EHPAD BOUEN SEREN

Déconstruction d'un ancien SSR et construction d'un EHPAD sur la commune de Bargemon (83)

MEMOIRE REPONSE A L'AVIS DU CONSEIL NATIONAL DE LA PROTECTION DE LA NATURE

JUILLET 2025

Photographies de faux-plafonds au sein du bâtiment

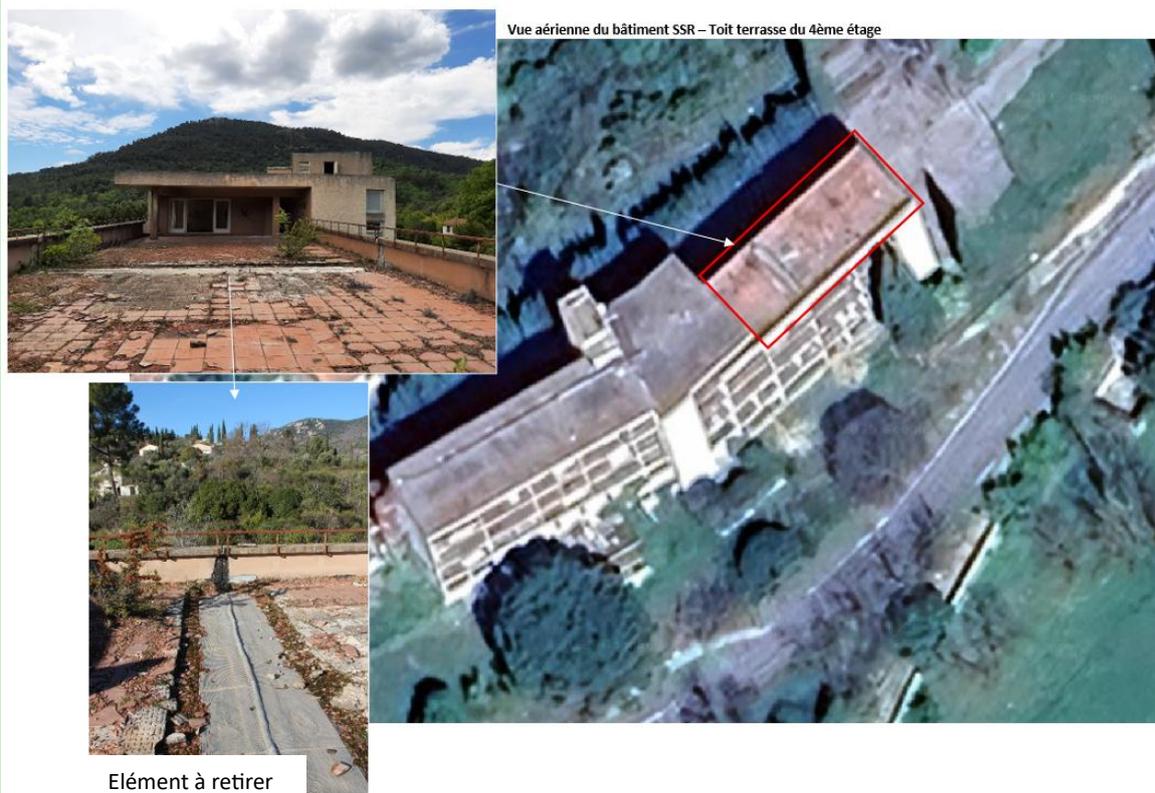
Concernant la défavorabilisation, les photographies ci-dessous ainsi que les vues aériennes légendées permettent de localiser plus précisément les zones sur lesquelles des interventions sont prévues. Il est toutefois important de souligner que les gîtes de chiroptères au sein du bâtiment sont nombreux et variés (décollement de papier peint, faux plafonds, hourdis, joints de dilatation etc) et qu'un inventaire exhaustif n'est donc pas réalisable. Également, certains éléments favorables au gîte se répartissent dans l'ensemble du bâtiment (exemple : faux plafonds) et n'ont pas été localisés sur des plans.

- Dans l'ensemble du bâtiment, retirer les faux-plafonds

Les plans suivants présentent le plan d'éclairage pour la disposition des rubans LED dans le cadre de la défavorabilisation du bâtiment pour les chiroptères.

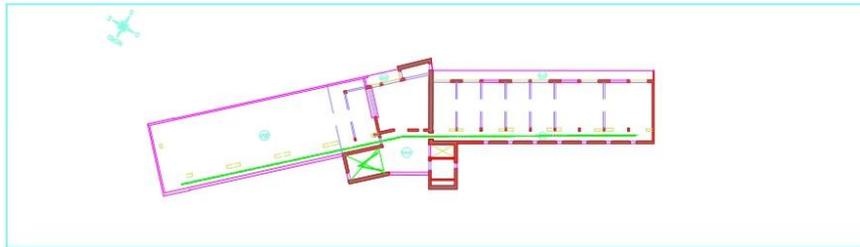
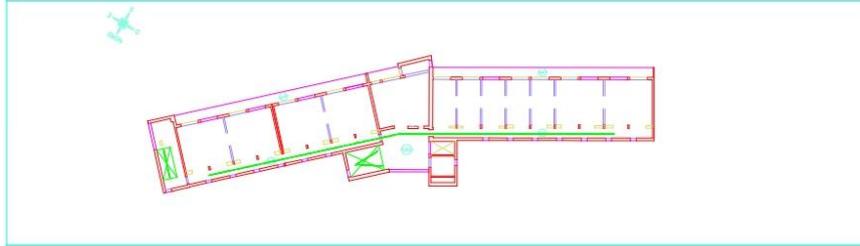
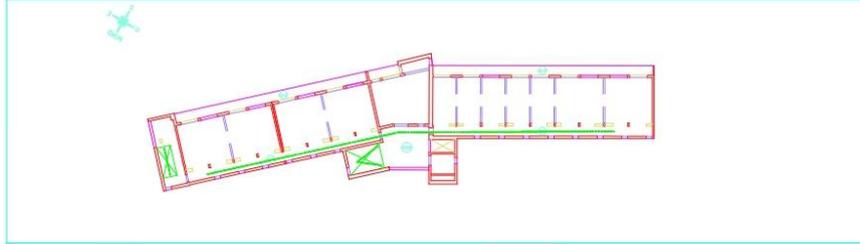
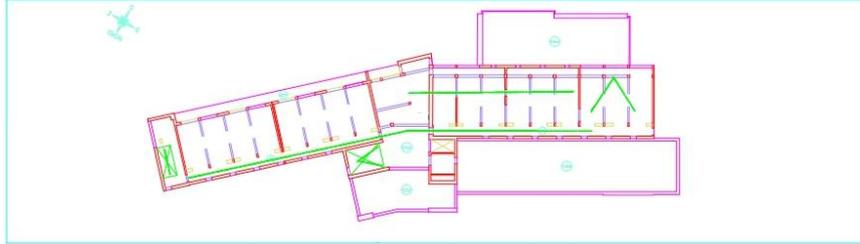
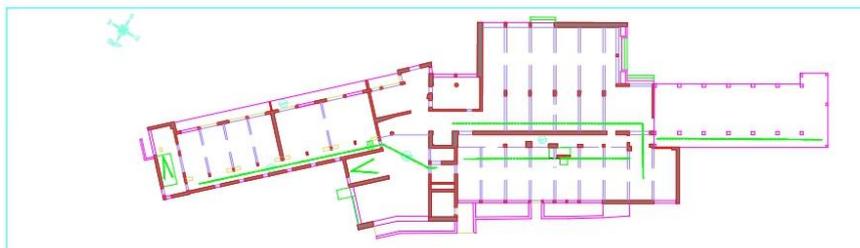
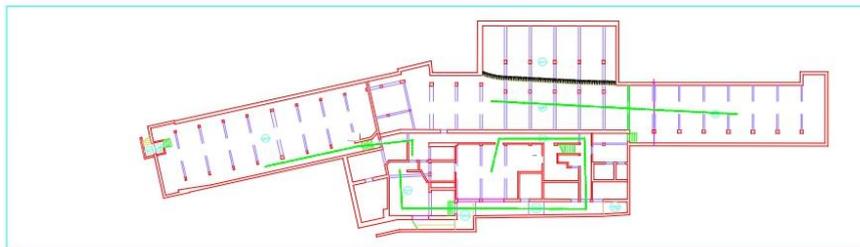
Concernant la défavorabilisation à l'aide d'éclairages LED, les éclairages seront mis en place dans les circulations horizontales et verticales, 15 jours avant le démarrage des travaux. Les caractéristiques des rampes lumineuses LED seront les suivantes :

- Puissance : 7,5 W
- Température de couleur : 6 000 Kelvin
- Nombre de LED par mètre : 144
- Flux lumineux : 1 008 lm

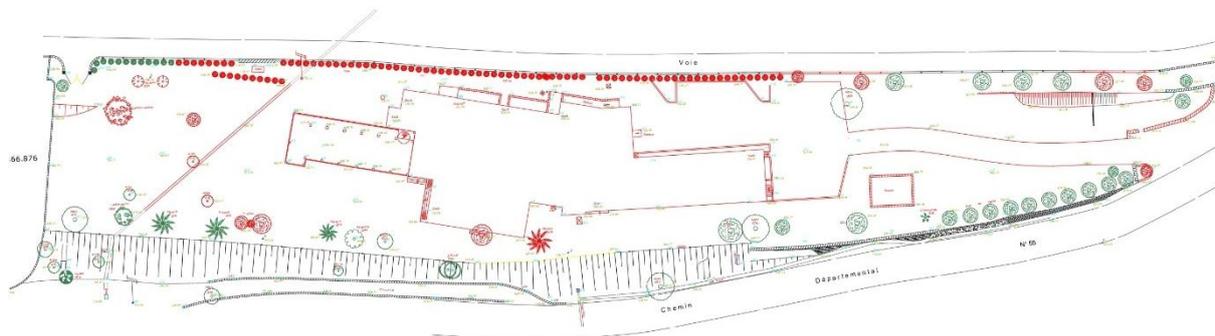
Avis du CNPN : *La mesure R8 « Gestion écologique des habitats dans la zone d'emprise en phase travaux et en phase exploitation » est à préciser, notamment sur les zones qui seront soumises au débroussaillage, ou aux arbres élagués / abattus. Cette mesure comprend surtout des éléments théoriques et des « options » selon les cas de figure, sans préciser ce qui est attendu sur site, accompagné d'une cartographie précise.*

Au total, 16 arbres seront abattus dans le cadre du projet. Ceux-ci sont présentés dans la cartographie suivante. Pour rappel, aucun gîte arboricole de chiroptères n'a été recensé au sein de la zone d'étude. Concernant l'abattage des arbres, certains produits de coupe seront conservés pour créer des îlots à reptiles sur la zone d'étude. Au total, trois îlots à reptiles seront mis en place.

Au sein de la cartographie suivante, les arbres abattus sont légendés en rouge tandis que les éléments arborés légendés en vert seront conservés.

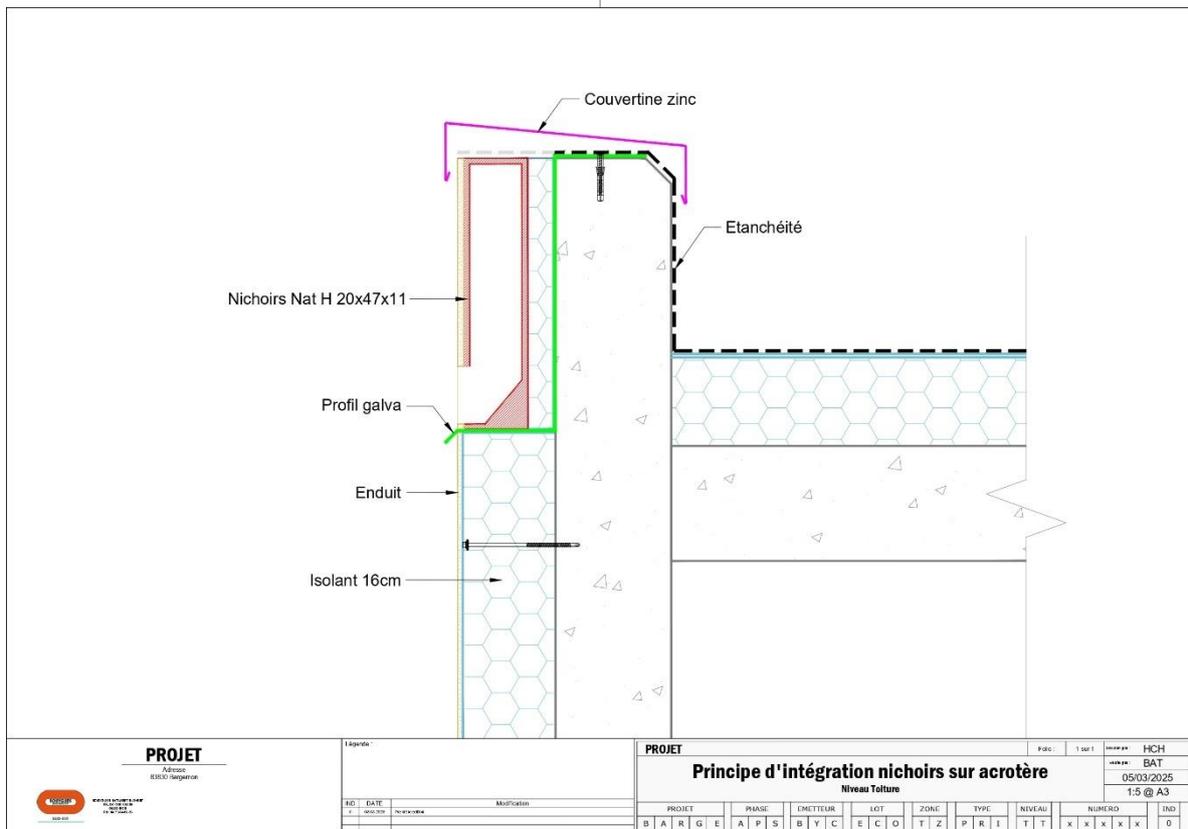
Avis du CNPN : La mesure « MC4 : Mise en place de nichoirs à chauves-souris intégrés au bâtiment pour compenser la destruction des gîtes utilisés par les différentes espèces de Pipistrelles et le Molosse de Cestoni » est intéressante, mais est à préciser. En effet, il doit être possible pour le lecteur d'avoir une cartographie précise de l'emplacement et du nombre des gîtes intégrés au bâtiment. Notamment, quel volume d'accueil sera proposé, comparé au volume d'accueil présent actuellement ? Quel ratio de compensation est visé par cette mesure ? Le coût et la plus-value associés à cette mesure doivent encourager le porteur de projet à être très ambitieux.

Réponse apportée : La répartition des gîtes à chiroptères installés en façade se réalisera comme suit :

- 20 nichoirs pour les Pipistrelles ssp et Oreillard en façades nord et sud,
- 10 nichoirs pour le Molosse de Cestoni en façade sud.
